Objet : enquête publique centrale photovoltaïque Aéroport Poitiers-Biard

Monsieur le commissaire-enquêteur,

Par la présente, et en tant qu'entomologiste et ornithologue amateur depuis 40 ans, je viens vous faire part de mon avis sur le projet d'installation de deux centrales photovoltaïques sur des prairies maigres jouxtant l'aéroport de Biard.

Figure 127 : Emprise de la compensation in-situ

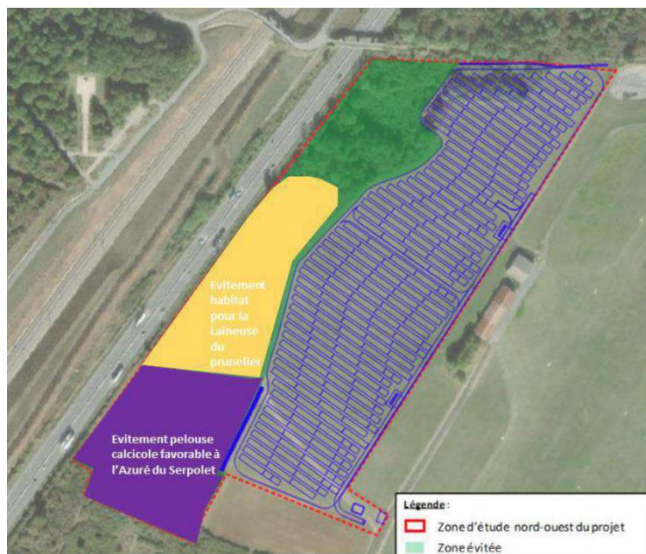
La parcelle AV70 est à la fois considérée comme zone d'évitement et zone de compensation (cf. photos) : est-ce légalement possible ?
